**AVIS RELATIF À LA PROTECTION
CONTRE LES EVENTUELS EFFETS NOCIFS ET NUISANCES
PROVOQUÉS PAR LES RAYONNEMENTS NON IONISANTS
GÉNÉRÉS PAR DES ANTENNES ÉMETTRICES STATIONNAIRES**

Commune : VRESSE-SUR-SEMOIS - Exploitant : PROXIMUS

Référence exploitant : 61NFT_01

Rapport n° 1973 / 2025

Figure 1 : Vue en plan des lieux de séjour et des points de contrôle

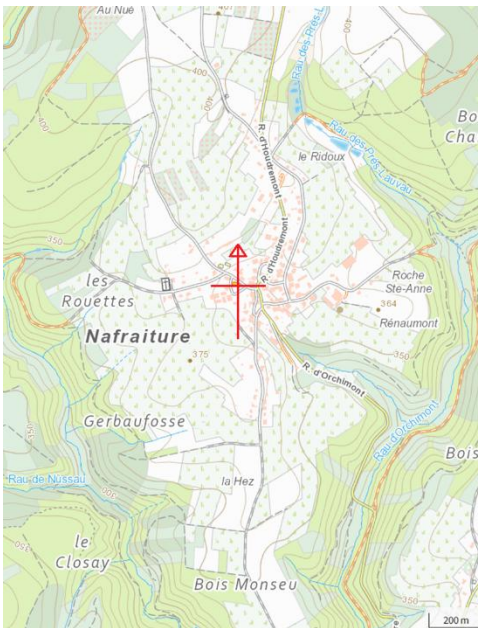
Les fréquences d'émission, la puissance rayonnée par chacune des antennes et leur gain permettent de déterminer le rayon de la zone à analyser. Tout dépassement de la limite par installation est exclu en dehors de cette zone. Le tableau 2 reprend les 35 LS² pour lesquels l'indice d'exposition est le plus élevé. Les différentes colonnes indiquent :

- le numéro du point de contrôle repris sur un des plans de la figure 1;
- le numéro du LS dans lequel se trouve le point de contrôle de la 1^{ère} colonne ;
- l'atténuation d'obstacle prise en compte pour le calcul de l'indice d'exposition dans le LS ;
- le résultat du calcul de l'indice d'exposition.

N° point de contrôle	LS	Atténuation (dB)	Indice d'exposition relatif à la limite par installation IE_i
3	LS2	3,0	0,796
2	LS2	3,0	0,760
4	LS4	3,0	0,538
1	LS1	3,0	0,367
5	LS5	3,0	0,259
6	LS6	3,0	0,244
10	LS10	3,0	0,114
7	LS6	3,0	0,085
14	LS13	3,0	0,047
15	LS15	3,0	0,043
11	LS11	3,0	0,026
13	LS13	3,0	0,020
12	LS11	3,0	0,016
9	LS8	3,0	0,008
8	LS8	3,0	0,007

En ce qui concerne les antennes de l'installation mentionnées dans le tableau 1, la distance maximale à laquelle la limite pourrait être atteinte, à l'extérieur, est égale à 62,5 m. S'il n'y a pas de LS à une distance inférieure, les antennes respectent forcément la limite d'immission.

Dans le cas des LS situés à l'intérieur des bâtiments, une atténuation d'obstacle est prise en compte et il en résulte que la distance maximale à laquelle la limite pourrait être atteinte se réduit à 44,5 m.

Figure 2 : Vue en plan des installations d'antennes dans un rayon de 300 mètres autour de l'installation faisant l'objet de la demande d'avis

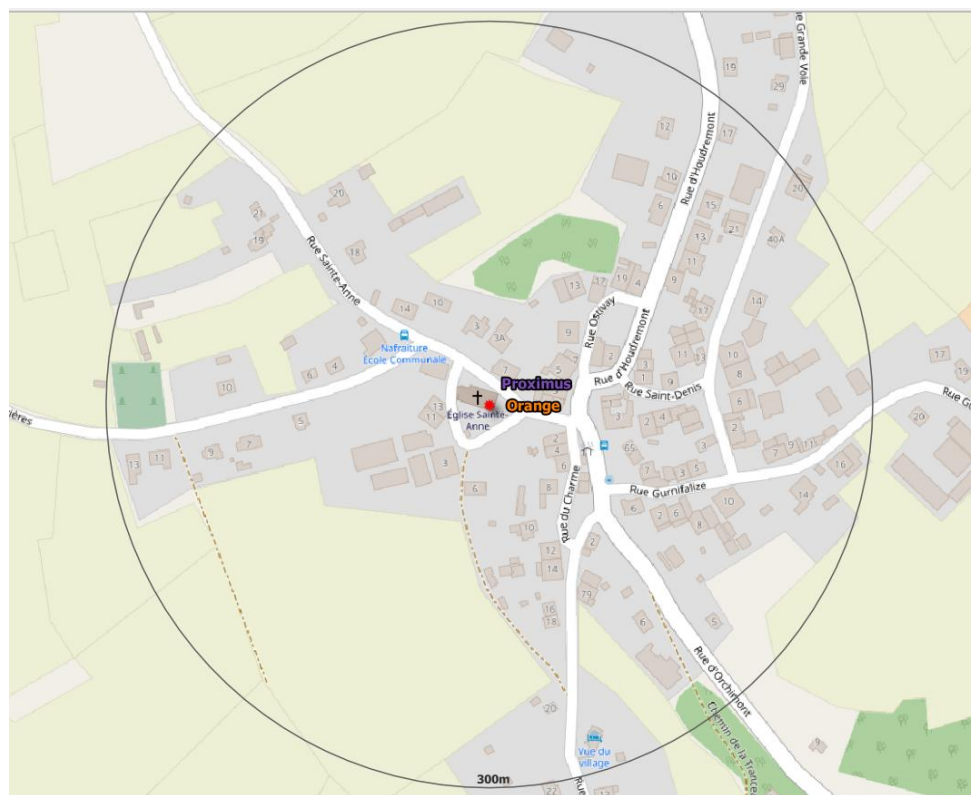
Le plan en projection verticale de la figure 2 indique la localisation des installations d'antennes émettrices stationnaires visées par le décret et situées dans un rayon de 300 mètres autour de l'installation référencée dans le paragraphe 2 et localisée au centre du cercle. Les données de localisation de ces antennes et les avis correspondant sont accessibles via le cadastre en ligne des antennes émettrices stationnaires⁸. Les installations prises en compte dans l'évaluation du respect de la limite cumulative sont les installations d'antennes émettrices déclarées en service par l'exploitant à la date du présent avis, à l'exception de l'installation référencée dans le paragraphe 2 et éventuellement d'autres installations ayant fait l'objet d'une demande d'avis à la même date et qui sont situées à l'intérieur de la zone de 300 mètres de rayon.

- il y a au plus 4 installations d'antennes émettrices stationnaires présentes dans la zone d'évaluation de 300 mètres de rayon représentée dans la figure 2, y inclus l'installation référencée dans le paragraphe 2 : la limite cumulative définie à l'article 4, §2 du décret est nécessairement respectée dans les lieux de séjour à l'intérieur de la zone d'évaluation de 300 mètres de rayon ;
- il y a exactement 5 installations d'antennes émettrices stationnaires présentes dans la zone d'évaluation de 300 mètres de rayon représentée dans la figure 2, y inclus l'installation référencée dans le paragraphe 2 et il existe, pour 3 ou 4 de ces installations, un avis attestant le respect de la limite abrogée de 3 V/m : la limite cumulative définie à l'article 4, §2 du décret est nécessairement respectée dans les lieux de séjour à l'intérieur de la zone d'évaluation de 300 mètres de rayon ;

- c) dans tous les autres cas, il a été vérifié que la limite cumulative définie à l'article 4, §2 du décret n'est pas dépassée dans les lieux de séjour sur base du nombre d'installations localisées dans la zone d'évaluation de 300 mètres de rayon représentée dans la figure 2, de leur localisation ainsi que des données inscrites dans la figure 1 et au paragraphe 4 du présent avis et dans les avis attestant le respect de la limite par installation ou de la limite abrogée de 3 V/m relatifs aux autres installations reprises dans la figure 2.

Compte tenu des considérations ci-dessus, il apparaît que l'intensité du rayonnement électromagnétique généré, dans les lieux de séjour situés dans un rayon de 300 mètres autour de l'installation référencée dans le paragraphe 2, par l'ensemble des antennes émettrices stationnaires de l'ensemble des exploitants du même site d'antennes émettrices stationnaires respecte la limite fixée à l'article 4, § 2 du décret.
